ქ. თბილისის მუნიციპალიტეტის მერიის ზედამხედველობის სამსახურის მიერ დადგენილი დარღვევების მონიშვნა

დირექტორი		ი. ცერცვაძე	ქ. თბილისში, სარომეს ქ. №5-ში მრავალბინიანი საცხოვრებელი სახლის პროექტის კორექტირება	შ.პ.ს. "ბაზისი-XXI"
პრ. არქიტორი		ბ. მორგოლაძე		
პრ.მთ.არქიტ.		ბ. მორგოლაძე		
			არქიტექტურული ნაწილი	დაკვეთა № /2016
			სართულის გეგმა -3.70 ნიშნ.-ზე	სტადია / ფურცელი / მასშტაბი: 1:100

I-სართულის გეგმა +0.00 ნიშნ.-ზე
მ=1:100

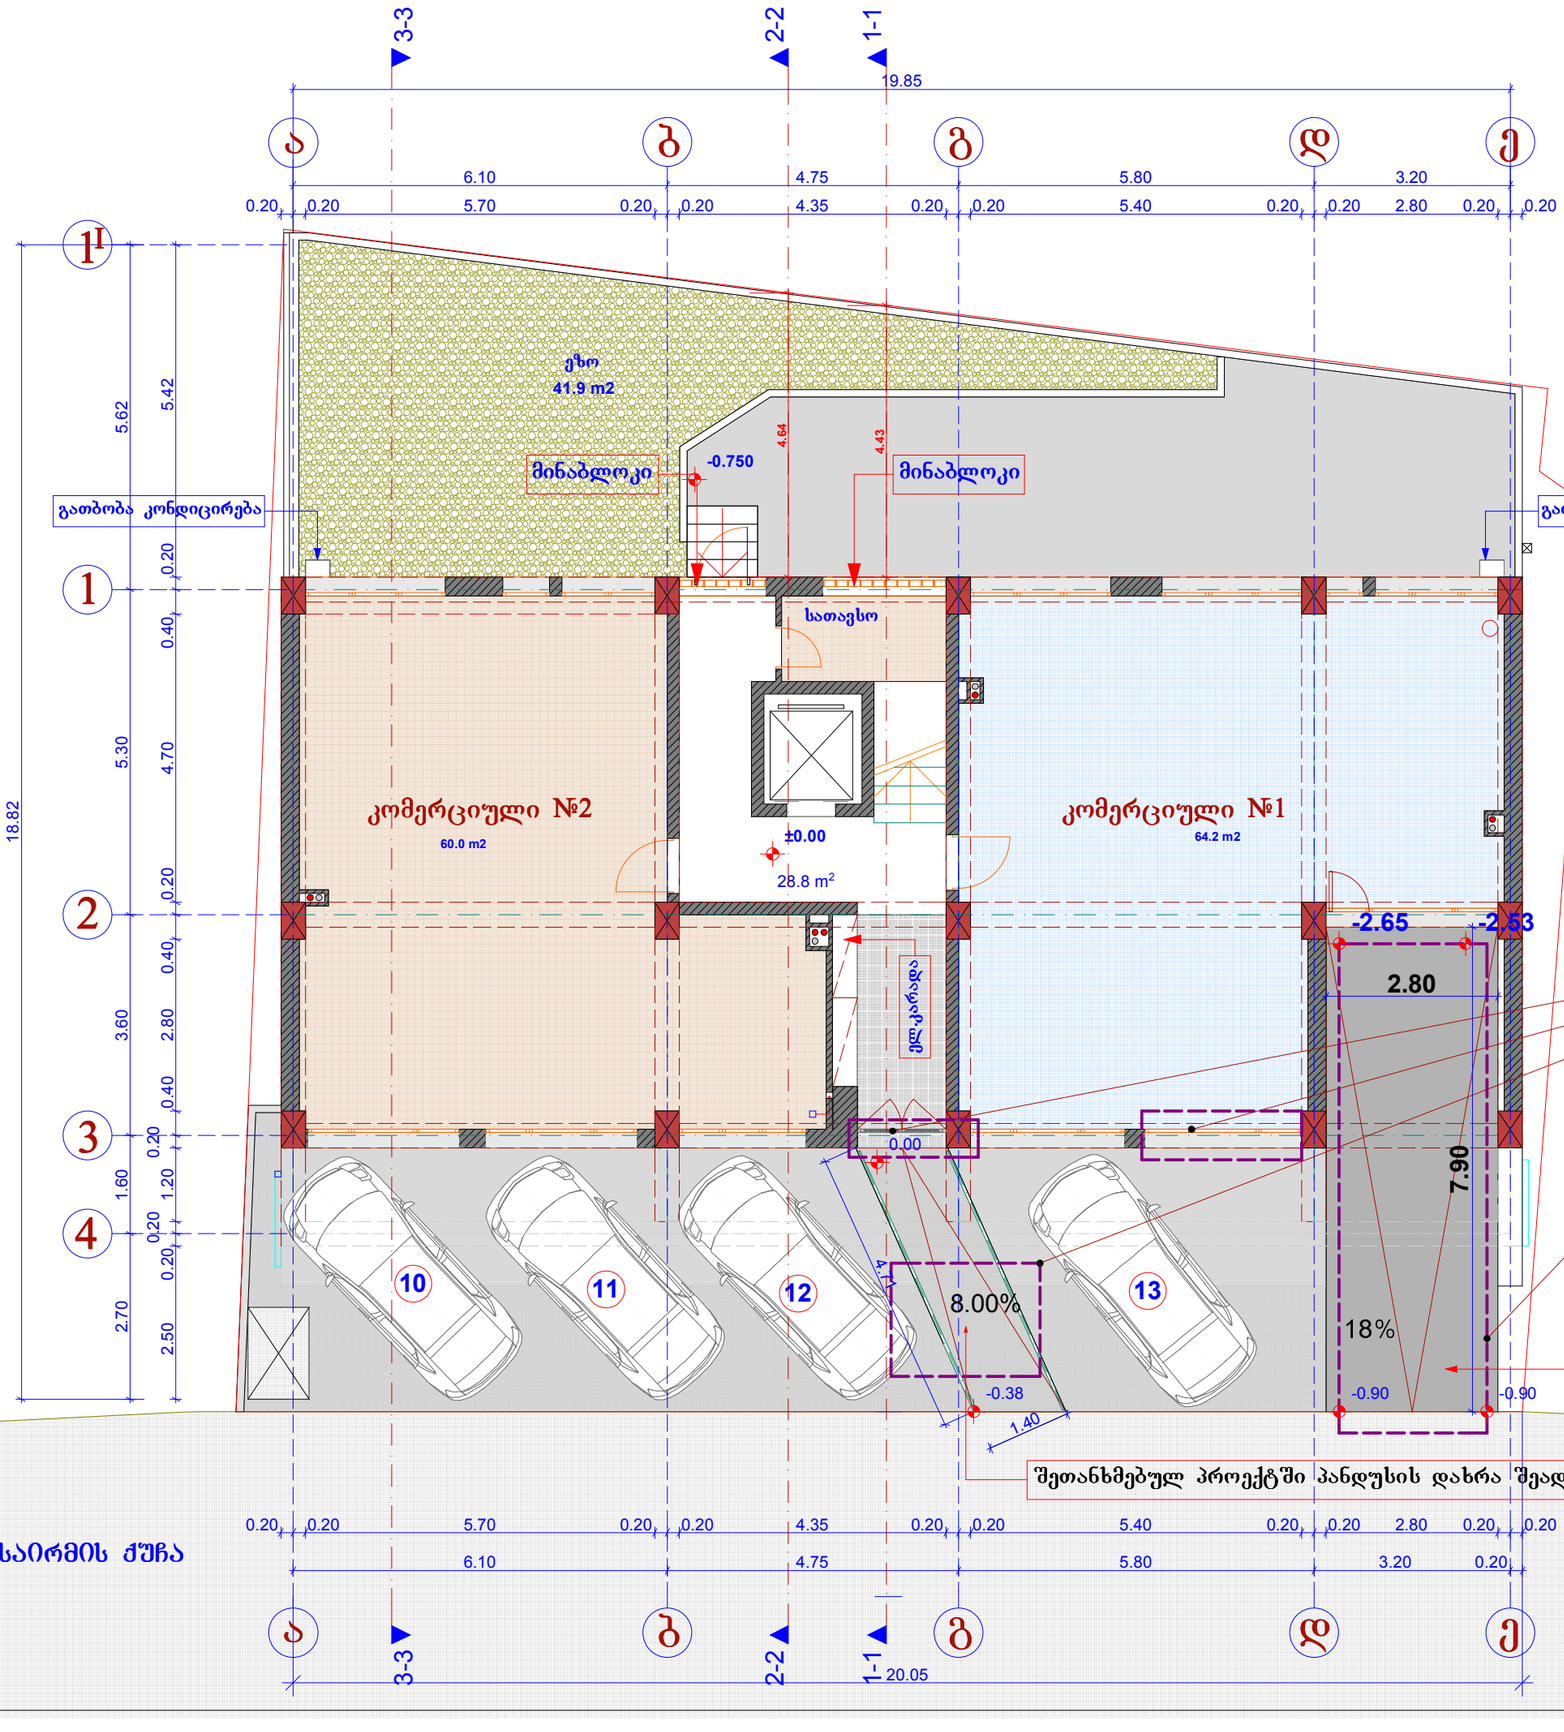
1. პროექტში დაემატა კარი
2. შეიცვალა პანდუსის ფორმა
3. შეცვლილია ვირაჟების ნახატი და მათ ქვეშ არსებულ საბარაჟე ღიობებზე გაუქმდა ლითონის ბადეები.

შეთანხმებულ პროექტში პანდუსის დახრა შეადგენდა 11.4°

II-სართულის გეგმა +3.35 ნიშნ.-ზე
მ=1:100

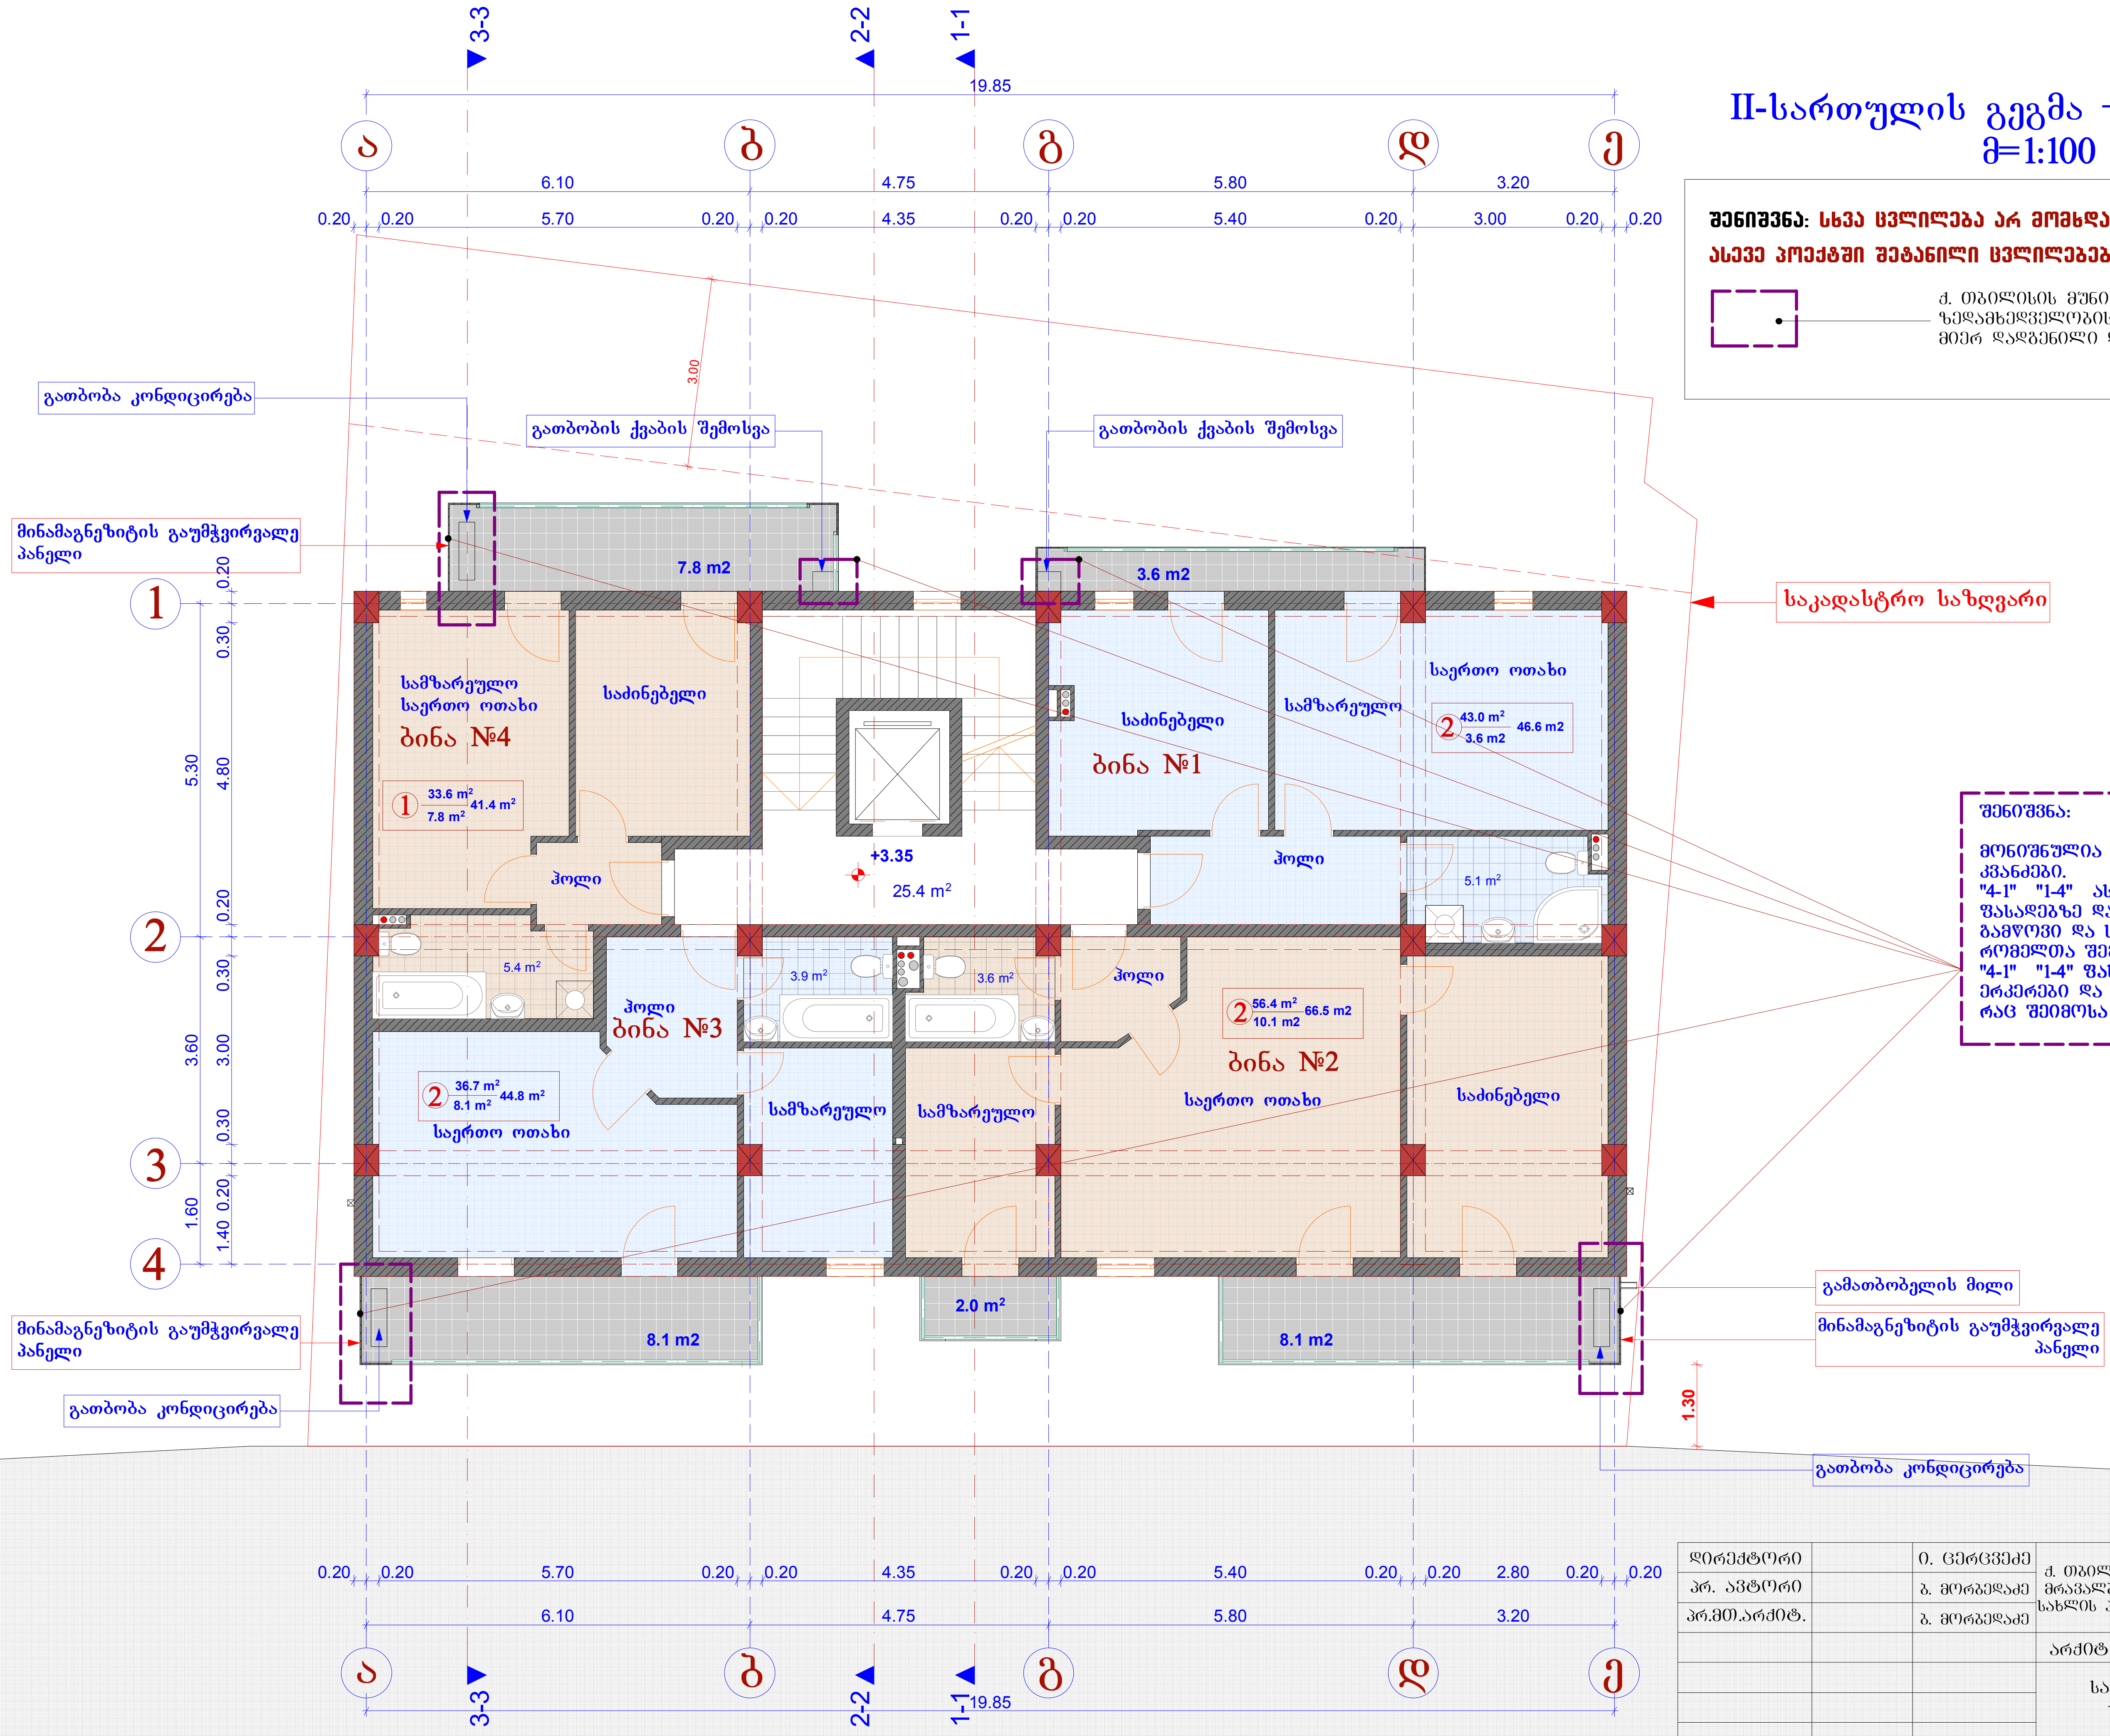
მონიშნულია კორექტირებული კვანძები.
"4-1" "1-4" ასევე "ა-ე" და "ე-ა" ფასადებზე დამატებულია კონდიციონერები, გამწოვი და საჰაერო მილები რომელთა შემოსვაც ნაჩვენებია პროექტში.
"4-1" "1-4" ფასადებზე ესევე გაუქმდა ლითონის ერკერები და მოეწყო ლითონის ჩარჩოები რაც შეიმოსა მინამაგნეზიტის ფილებით.

V-სართულის გეგმა +13.40 ნიშნ.-ზე
მ=1:100

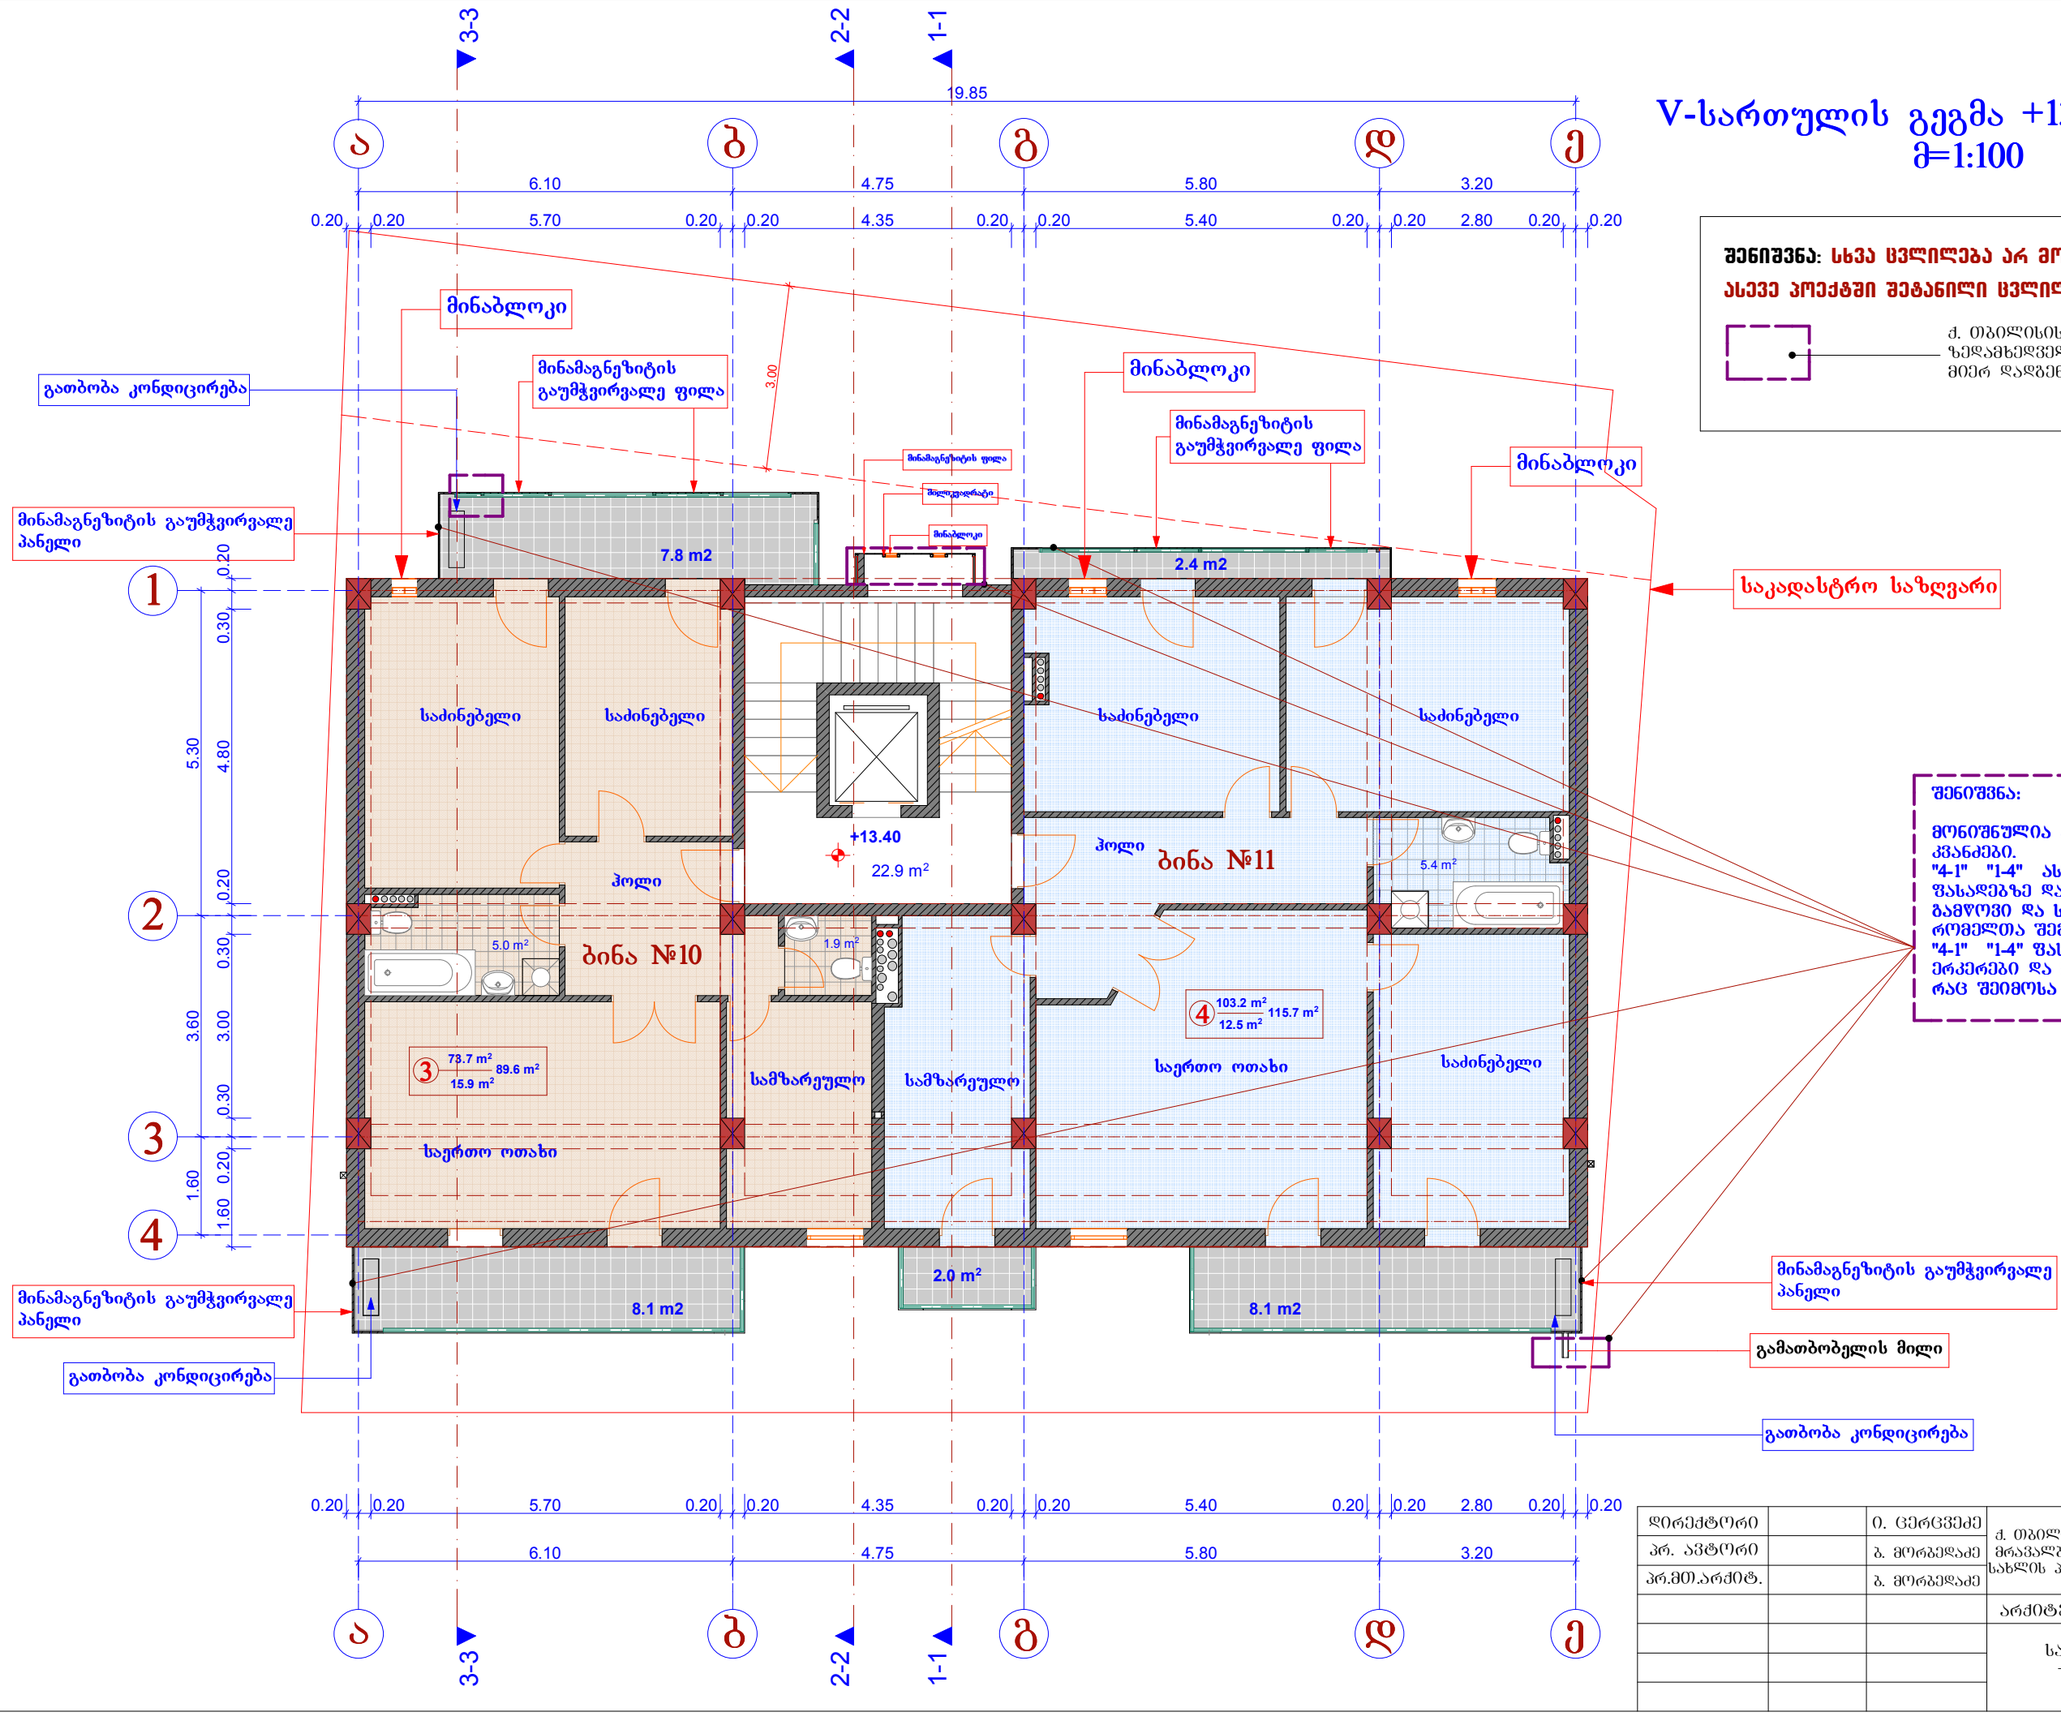
შენიშვნა:
მონიშნულია კორექტირებული კვანძები.
"4-1" "1-4" ასევე "ა-ე" და "ე-ა" ფასადებზე დამატებულია კონდიციონერები, გამწოვი და საჰაერო მილები რომელთა შემოსვაც ნაჩვენებია პროექტში.
"4-1" "1-4" ფასადებზე ესევე გაუქმდა ლითონის ერკერები და მოეწყო ლითონის ჩარჩოები რაც შეიმოსა მინამაგნეზიტის ფილებით.
